Nota van Antwoord – Deel I algemeen en bijlage

Tracébesluit A27/A12 Ring Utrecht

Zienswijzen op het ontwerp-tracébesluit
A27/A12 Ring Utrecht

Datum	december 2016
Status	definitief

Reflectie spoorweggeluid Koningin Wilhelminaweg, Groenekan

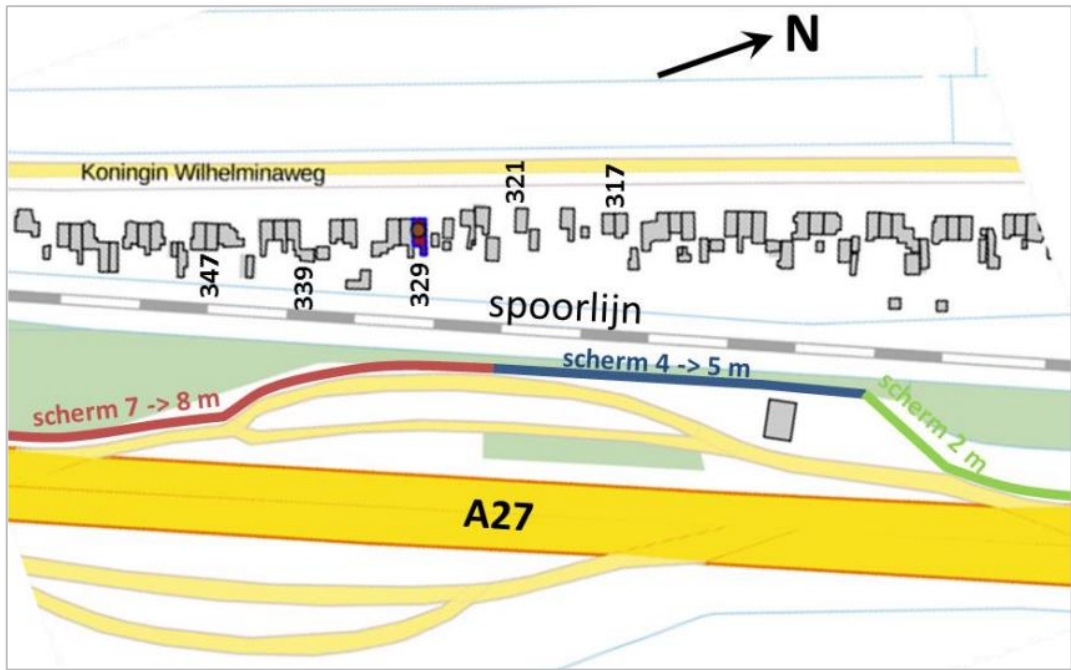
Diverse insprekers uit de gemeente De Bilt wijzen in hun reactie op de situatie in Groenekan-West. Volgens deze insprekers kan het spoorweggeluid hier reflecteren tegen de achterzijde van het scherm dat langs de A27 wordt gebouwd. In het ontwerp-tracébesluit ontbreekt naar hun mening een onderzoek naar het effect van deze reflectie bij de woningen aan de Koningin Wilhelminaweg.

De bouw van het 7 meter hoge geluidscherm langs de A27 ter hoogte van de Koningin Wilhelminaweg in Groenekan is afgewogen in het tracébesluit A27/A1. Ten aanzien van de reflectie van het spoorweggeluid tegen de achterzijde van het geluidscherm is daarin geoordeeld dat het positieve effect van de vermindering van het geluid van de A27 opweegt tegen dit negatieve effect.

Ten noorden van het 7 meter scherm wordt een 4 meter hoog 'bovenwettelijk geluidscherm' geplaatst, door de gemeente De Bilt en de provincie Utrecht. Dit scherm is niet in het tracébesluit A27/A1 opgenomen, hiervoor wordt een afzonderlijke procedure gevolgd.

Voor beide schermen is vastgelegd dat de achterzijde van de dichte scherm delen absorberend zal worden uitgevoerd, om op die manier de negatieve effecten van weerkaatsing van het geluid tot een minimum te beperken.

Geen maatregelen voor recreatie

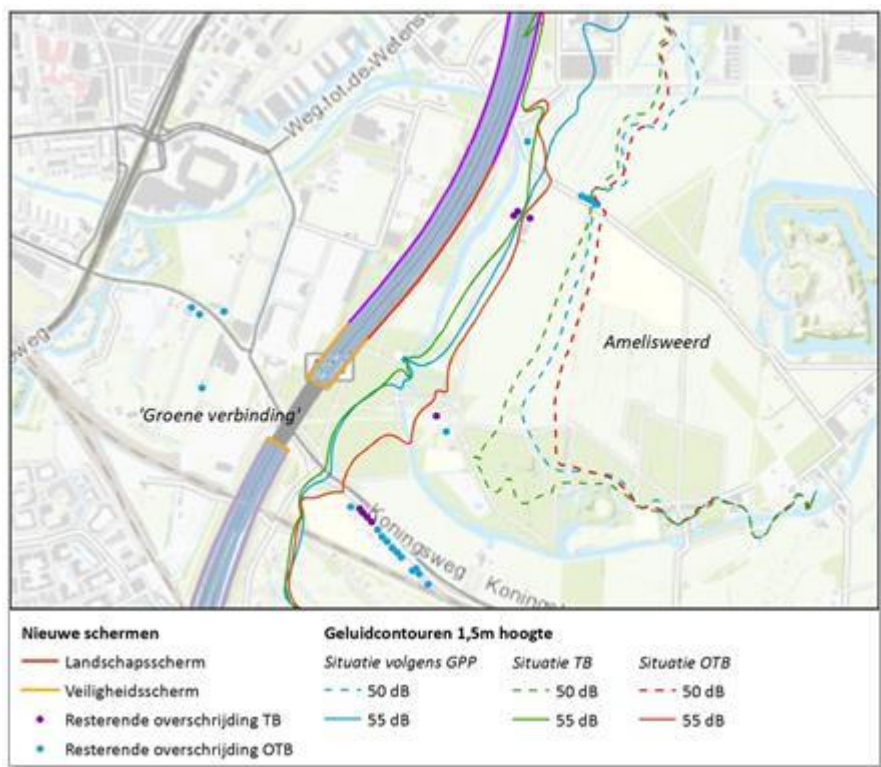
Veel insprekers noemen terecht dat Amelisweerd een druk bezocht recreatief gebied is. Een dergelijk recreatiegebied is conform de Wet milieubeheer geen geluidgevoelig gebied waarvoor normen gelden waaraan voldaan moet worden. De geluidbeperkende maatregelen die in de omgeving van Amelisweerd worden getroffen, zijn erop gericht om bij geluidgevoelige objecten zoals woningen te voldoen aan de geluidbelasting die op grond van de huidige geluidproductieplafonds is toegestaan. Deze maatregelen zijn getoetst op doelmatigheid: de kosten moeten opwegen tegen de bereikte geluidreductie. Aan de oostzijde van de A27 zijn maar weinig woningen, waardoor het niet mogelijk is om daar uitgebreide doelmatige maatregelen te treffen.

In het ontwerp-tracébesluit is op deze locatie een zichtwal voorzien met een hoogte van vier meter, om visuele hinder in het gebied te voorkomen. Deze wal houdt echter ook een deel van het geluid tegen waardoor de geluidbelastingen in het ontwerp-tracébesluit toch lager zijn dan zonder geluidbeperkende maatregelen. Niettemin resteren er nog overschrijdingen bij de woningen en in het gebied neemt de geluidbelasting met 1 tot 2 dB toe.
